**B.04c**

**DODATOK č.2 K SVETELNOTECHNICKÉMU POSUDKU**

**č. 21001**

Bytový dom Terchovská

### 3.1 Posúdenie úprav miestnosti A1.1.3.5

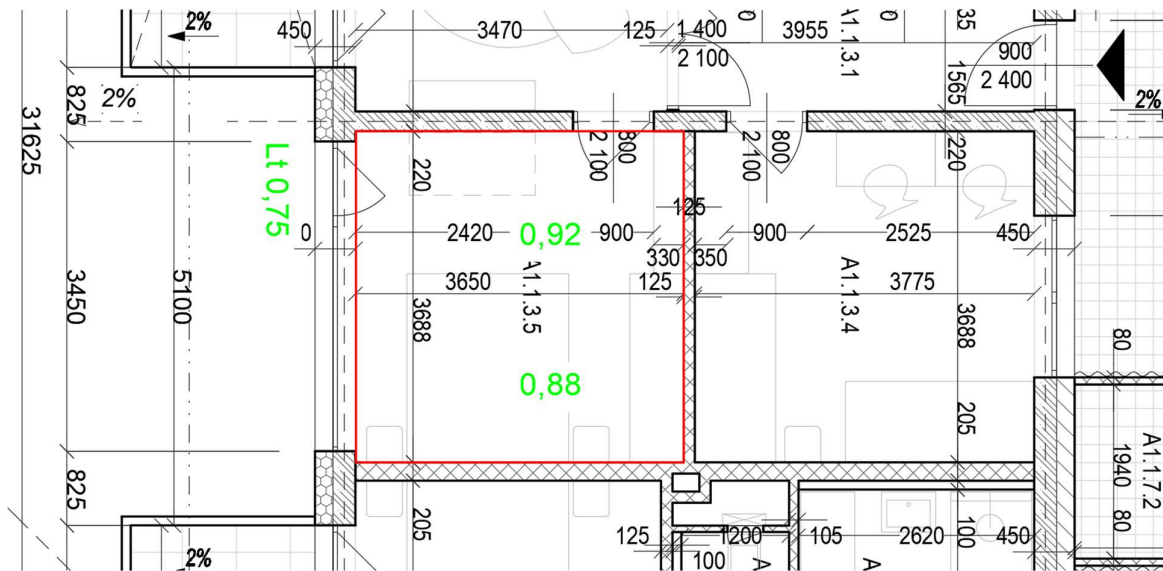
- Úprava činiteľa prestupu svetla zasklenia + rozšírenie okna
- **Preslnenie** – úprava nemá vplyv na preslnenie miestnosti
- **Denné osvetlenie** - Minimálna hodnota v dvoch kontrolných bodoch v polovici hĺbky miestnosti, vzdialených 1 m od vnútorných povrchov bočných stien v polovici hĺbky miestnosti, sú hodnoty č.d.o. viac ako 0,75% a priemerná hodnota č.d.o. z oboch týchto bodov je viac ako 0,9%. Denné osvetlenie posudzovanej obytnej miestnosti je v súlade s požiadavkami STN 73 0580-2.

### 3.3 Posúdenie úprav miestnosti A2.1.4.5

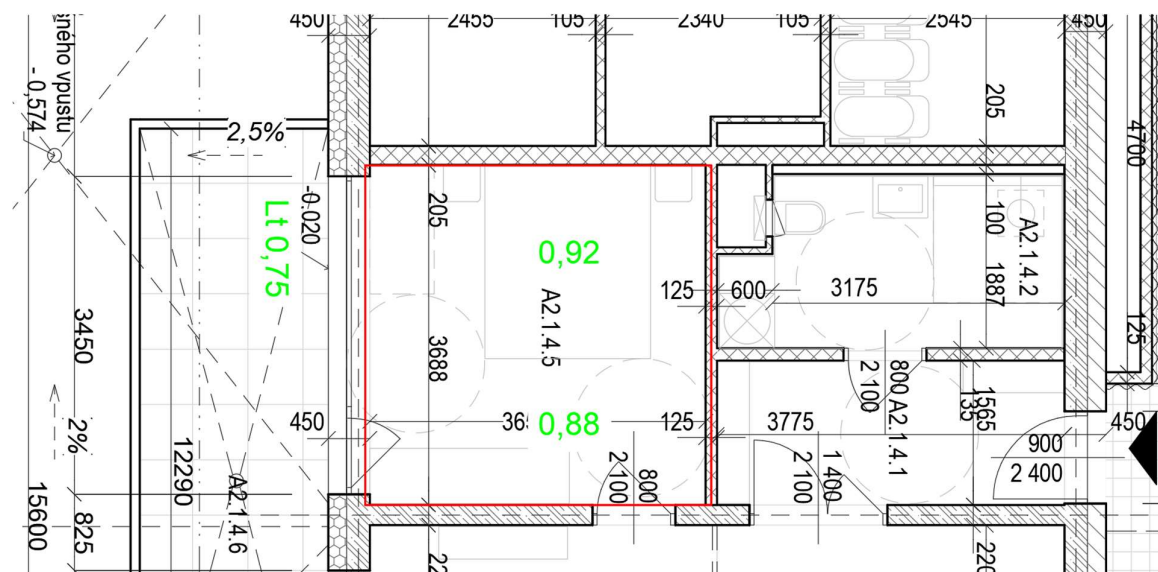
- Úprava činiteľa prestupu svetla zasklenia + rozšírenie okna
- **Preslnenie** – úprava nemá vplyv na preslnenie miestnosti
- **Denné osvetlenie** - Minimálna hodnota v dvoch kontrolných bodoch v polovici hĺbky miestnosti, vzdialených 1 m od vnútorných povrchov bočných stien v polovici hĺbky miestnosti, sú hodnoty č.d.o. viac ako 0,75% a priemerná hodnota č.d.o. z oboch týchto bodov je viac ako 0,9%. Denné osvetlenie posudzovanej obytnej miestnosti je v súlade s požiadavkami STN 73 0580-2.

### 3.4 Posúdenie úprav miestnosti A2.1.5.3

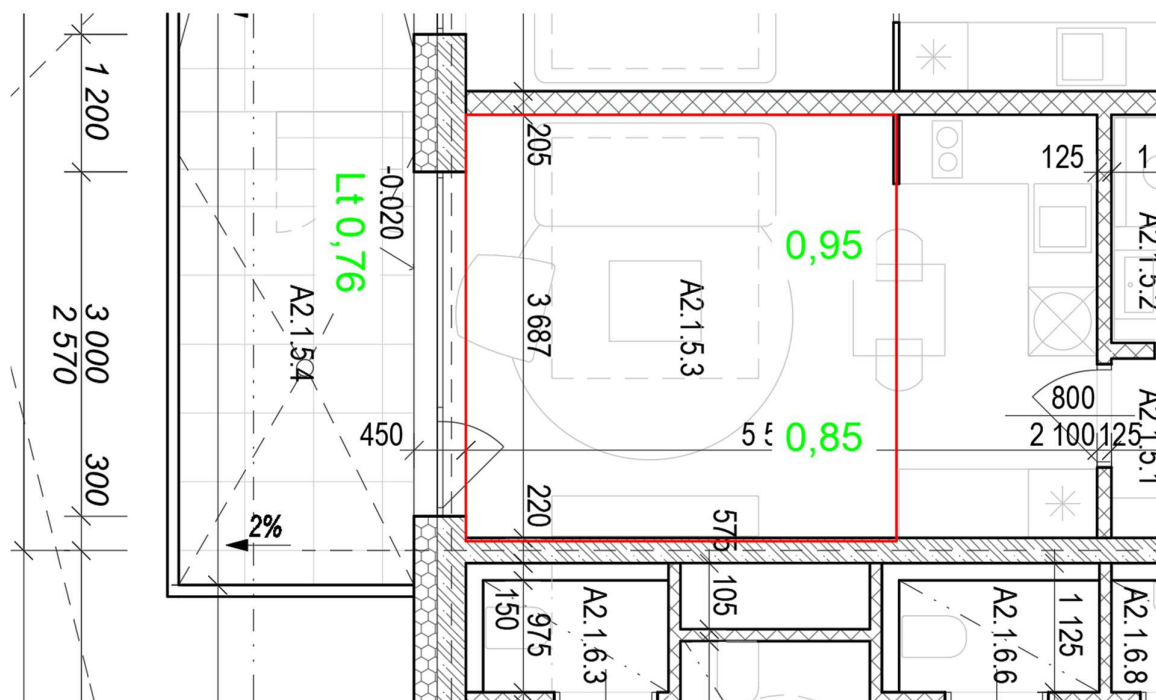
- Úprava činiteľa prestupu svetla zasklenia + rozšírenie okna
- **Preslnenie** – úprava nemá vplyv na preslnenie miestnosti
- **Denné osvetlenie** - Minimálna hodnota v dvoch kontrolných bodoch v polovici hĺbky miestnosti, vzdialených 1 m od vnútorných povrchov bočných stien v polovici hĺbky miestnosti, sú hodnoty č.d.o. viac ako 0,75% a priemerná hodnota č.d.o. z obidvoch týchto bodov je viac ako 0,9%. Denné osvetlenie posudzovanej obytnej miestnosti je v súlade s požiadavkami STN 73 0580-2.

### 3.5 Posúdenie úprav miestnosti B3.1.3.3 , B3.1.4.3 a Balkón B3.2.4.3

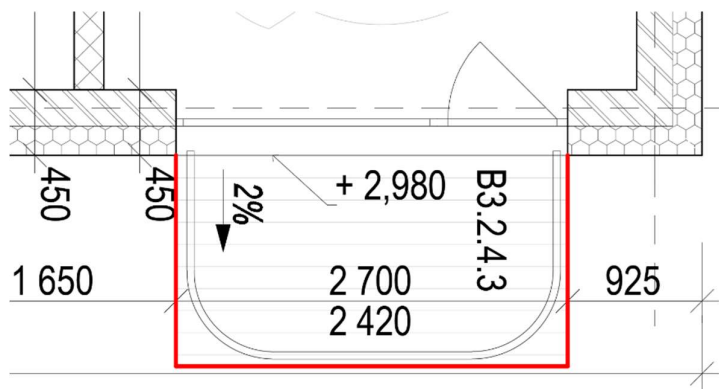
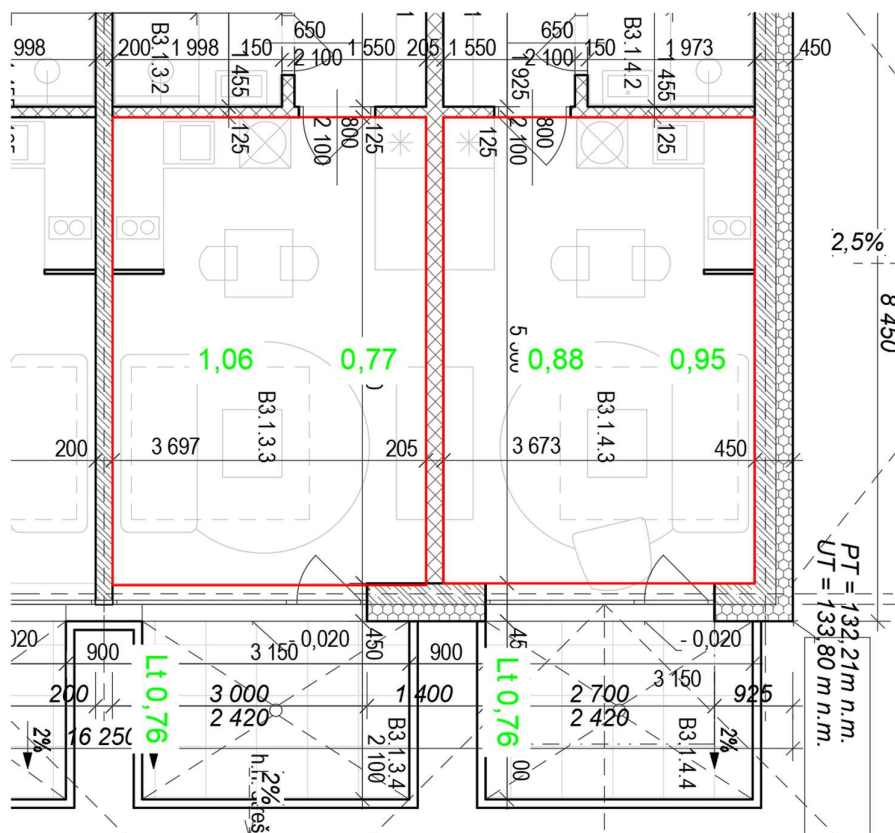
- Úprava činiteľa prestupu svetla zasklenia + rozšírenie okna
- Úprava rozmeru balkóna nad miestnosťou B3.1.4.3
- **Preslnenie** – úprava nemá vplyv na preslnenie miestnosti
- **Denné osvetlenie** - Minimálna hodnota v dvoch kontrolných bodoch v polovici hĺbky miestnosti, vzdialených 1 m od vnútorných povrchov bočných stien v polovici hĺbky miestnosti, sú hodnoty č.d.o. viac ako 0,75% a priemerná hodnota č.d.o. z oboch týchto bodov je viac ako 0,9%. Denné osvetlenie posudzovanej obytnej miestnosti je v súlade s požiadavkami STN 73 0580-2.

### 3.8 Posúdenie úprav miestnosti A2.2.2.5 a A2.2.3.4

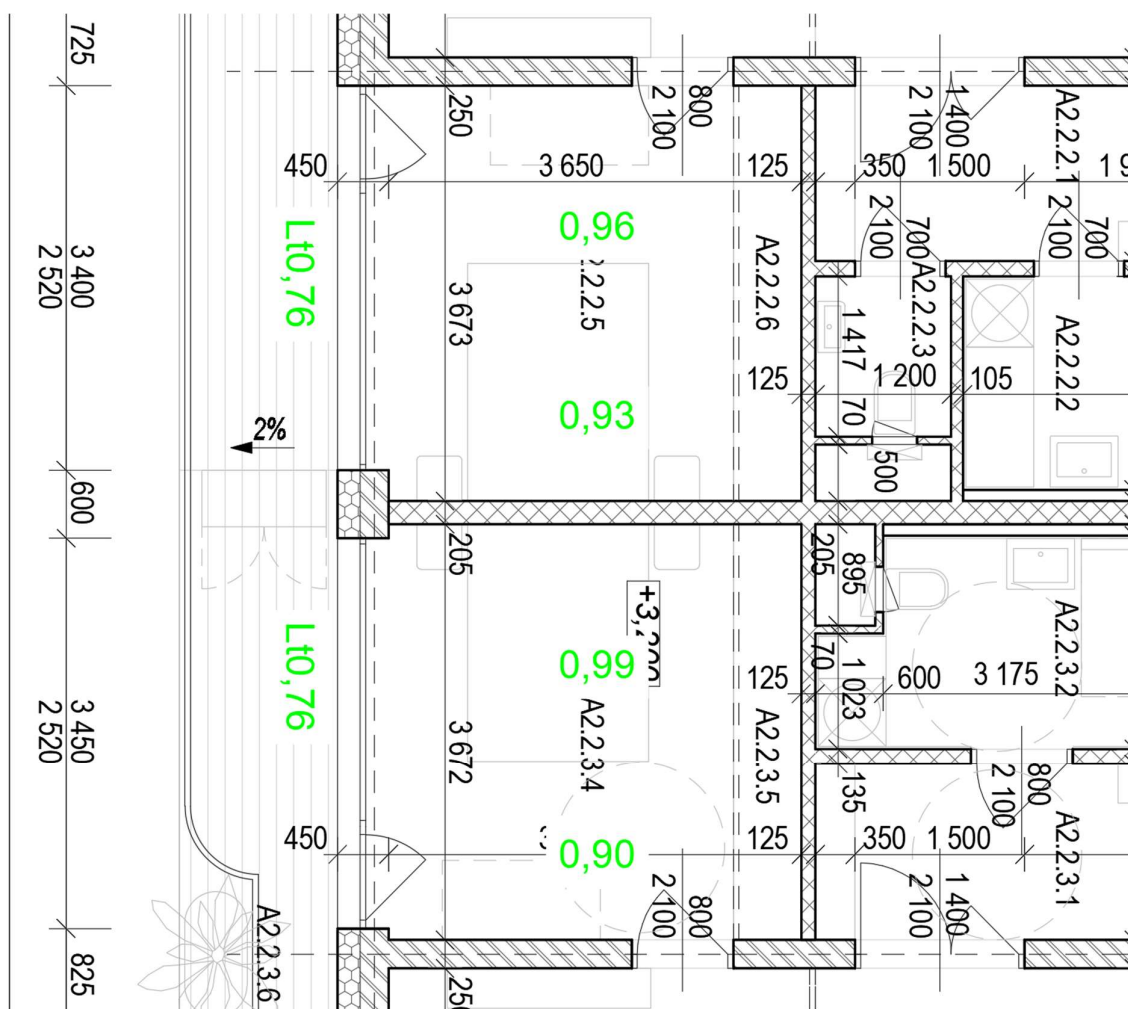
- Úprava činiteľa prestupu svetla zasklenia + rozšírenie okna
- **Preslnenie** – úprava nemá vplyv na preslnenie miestnosti
- **Denné osvetlenie** - Minimálna hodnota v dvoch kontrolných bodoch v polovici hĺbky miestnosti, vzdialených 1 m od vnútorných povrchov bočných stien v polovici hĺbky miestnosti, sú hodnoty č.d.o. viac ako 0,75% a priemerná hodnota č.d.o. z oboch týchto bodov je viac ako 0,9%. Denné osvetlenie posudzovanej obytnej miestnosti je v súlade s požiadavkami STN 73 0580-2.

### 3.9 Posúdenie úprav miestnosti B2.2.2.4

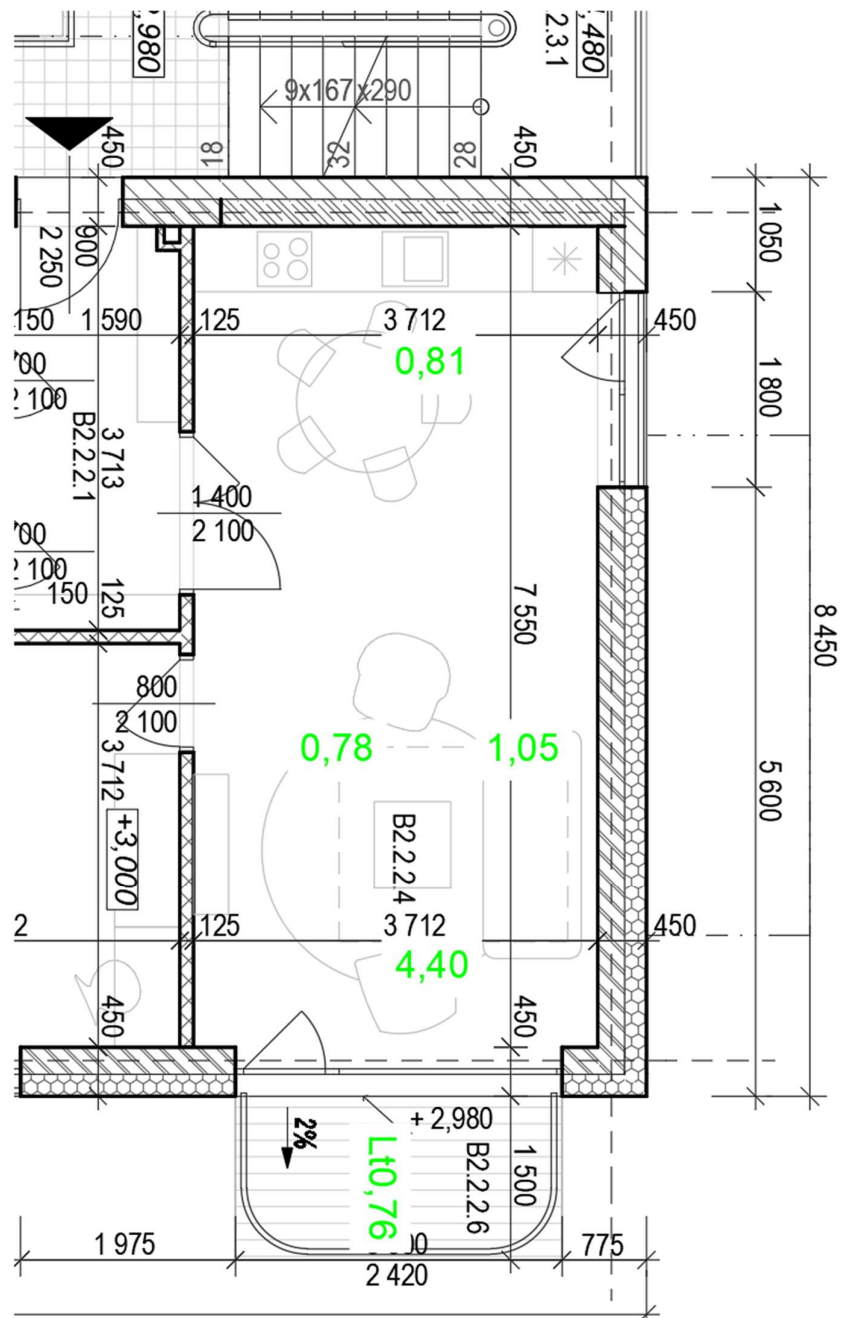
- Úprava činiteľa prestupu svetla zasklenia + rozšírenie okna
- **Preslnenie** – úprava nemá vplyv na preslnenie miestnosti
- **Denné osvetlenie** - Minimálna hodnota v dvoch kontrolných bodoch v polovici hĺbky miestnosti, vzdialených 1 m od vnútorných povrchov bočných stien v polovici hĺbky miestnosti, sú hodnoty č.d.o. viac ako 0,75% a priemerná hodnota č.d.o. z obidvoch týchto bodov je viac ako 0,9%. Denné osvetlenie posudzovanej obytnej miestnosti je v súlade s požiadavkami STN 73 0580-2.

### 3.10 Predbežné vyjadrenie k možnosti doplnenia nosného trámu pod pavlačou objektu A

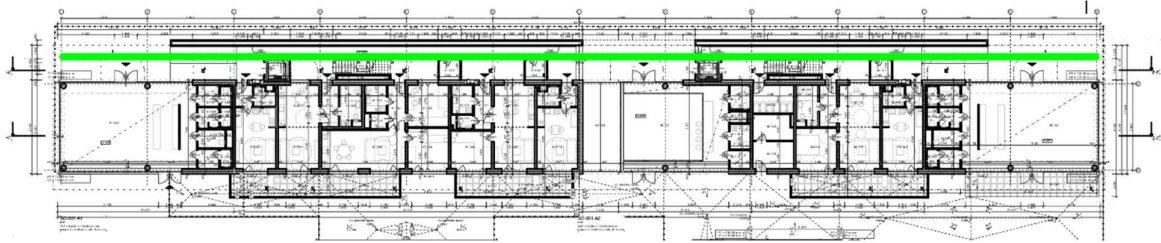
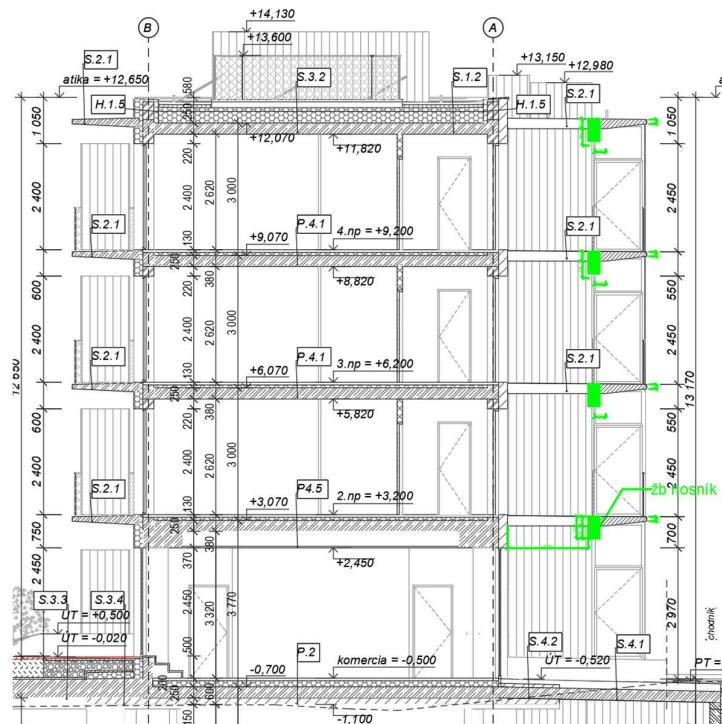
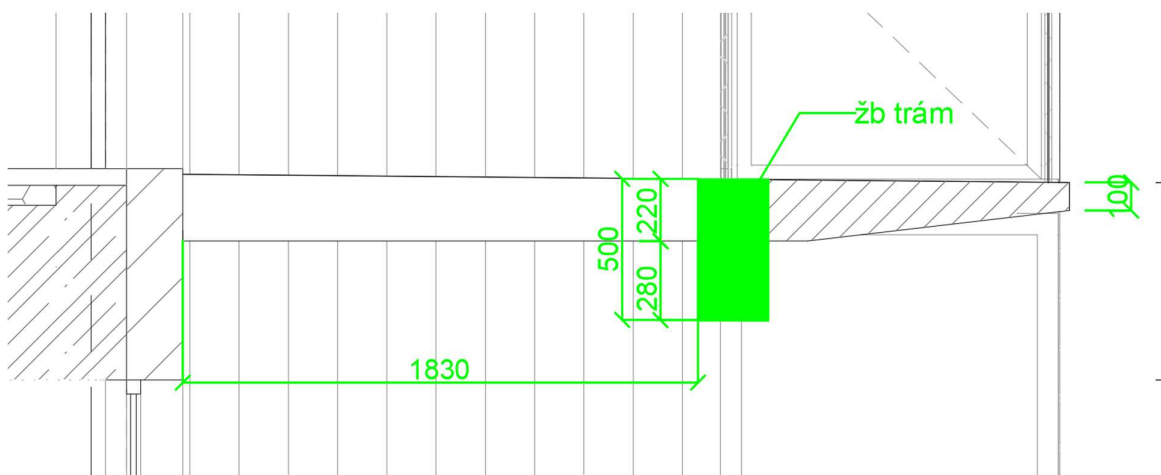
V prípade návrhu ŽB nosnej konštrukcie pod pavlačou objektu A s rozmermi a polohovým umiestnením podľa schémy vyššie budú dotknuté byty aj naďalej vyhovovať z hľadiska denného osvetlenia a preslnenia.
